Bever in de Kaaistoep

Notitie van de Zoogdierverseniging

Datum	24-2-2022
Projectnummer	2022.010D
Projectnaam	Bever in de Oude Leij Tilburg
Opdrachtgever	Gemeente Tilburg/Waterschap Brabantse Delta
Onderdeel	
Status	DEFINITIEF
Auteur(s)	Vilmar Dijkstra
Projectleider	Vilmar Dijkstra
Documentnummer	N2022004

Figuur 2. Impressie van het beoogde beeld na de herinrichting van de Oude Leij ten oosten van Tilburg (bron: waterschap Brabantse Delta).

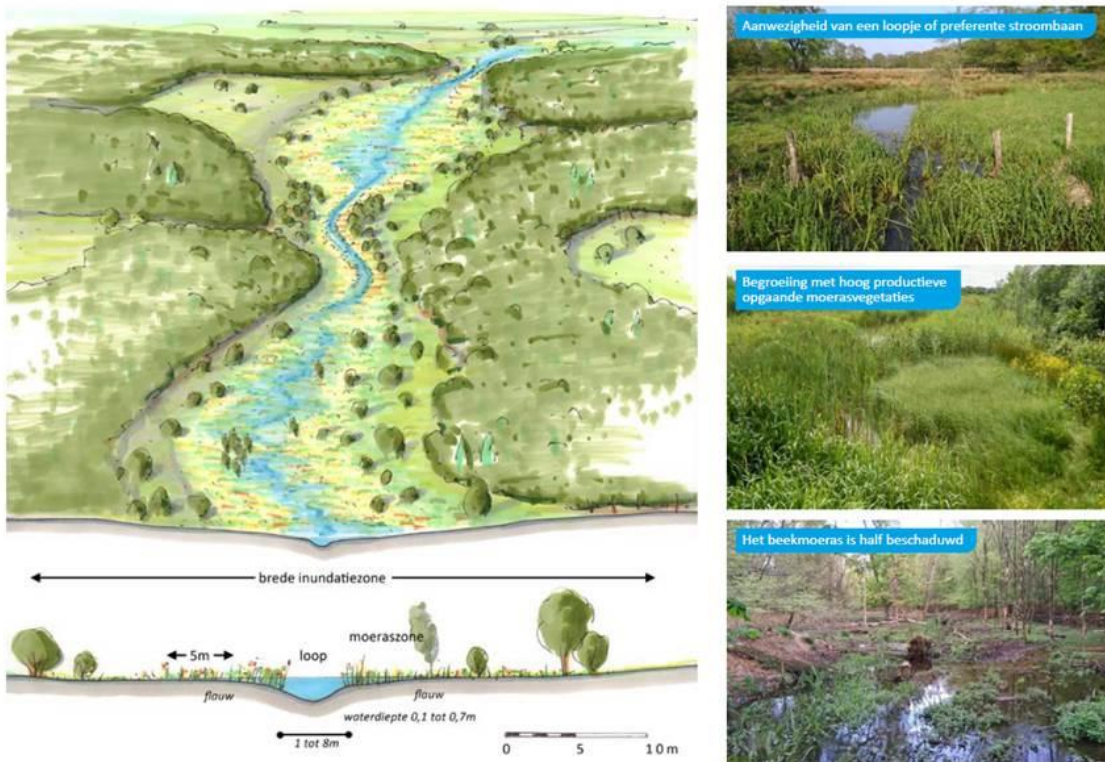
Het voorgenomen plan om de beekloop geheel te versmallen en te verontdiepen heeft op kort termijn een sterk negatieve invloed op het huidige leefgebied van de aanwezige bever. Door de werkzaamheden verdwijnt een groot deel van de nu aanwezige begroeiing die voor de bever als voedsel dient (kruiden, waterplanten en houtige begroeiing). Daarnaast hebben de voorgenomen ingrepen ook een sterk negatieve invloed op de huidige mogelijkheden om holen en burchten te construeren. Daarvoor zijn de huidige waterdiepte en de hier en daar aanwezige hogere oevers direct langs het water van groot belang. Waarschijnlijk zijn er op dit moment al een of meerdere holen aanwezig en die gaan door de ingreep dan verloren. Om in beeld te krijgen of er werkelijk al holen aanwezig zijn, zal er onderzoek uitgevoerd moeten worden.

Door een deel van het gebied niet anders in te richten kan de bever ook direct na de ingrepen (of zelfs tijdens de ingrepen), gebruik blijven maken van het gebied. Daarbij ligt het meest voor de hand om bij de meander de waterloop ongemoeid te laten wat betreft begroeiing en profiel. Dit deel bevat namelijk nu veel voedsel en een gunstig profiel om hollen of burchten te construeren (hogere steile oever met dieper water). Daarbij kan ook nog overwogen worden om het profiel verder te optimaliseren (nog diepere waterdelen (bv daar waar de meander en de dode zijtak bij elkaar komen) en dit te combineren met hogere wallen langs die delen van de oever). Bevers construeren bij voorkeur hollen en burchten op (schier)eilanden en snijpunten van verschillende waterlichamen, daar waar een combinatie aanwezig is van dieper water met hogere steile oevers. Maar ook in het nieuwe profiel kan hiermee gespeeld worden door bv niet overal een glooiende oever toe te passen maar ook delen te hebben die wat steiler zijn zodat nadat de bever een dam heeft gebouwd een gunstige locatie ontstaat met dieper water en een steile hogere oever. Ter compensatie tegen eventuele opstuwing bij piekafvoeren zou dan de tegenoverliggende oever lager ingericht kunnen worden. Maar het waterschap zal zelf moeten beoordelen of dit een optie is.

Wordt toch gekozen voor het verontdiepen en versmallen van de meander dan kan dit deels gemitigeerd worden door in het plangebied zo min mogelijk houtige begroeiing weg te halen, vooral op het traject ter hoogte van de meander (het gaat daarbij vooral om wilgen, ruwe berk en ratelpopulier).

Daarnaast kan ook mitigatie plaatsvinden door langs het meertje ten zuiden van de meander een hogere wal aan te brengen (20 m lang, 5 m breed en 1,5 m hoog). Maar ook langs de waterloop zelf is het sterk aan te bevelen om wat steilere oevers aan te leggen om de bever meer kansen te geven om hollen/burchten te construeren.
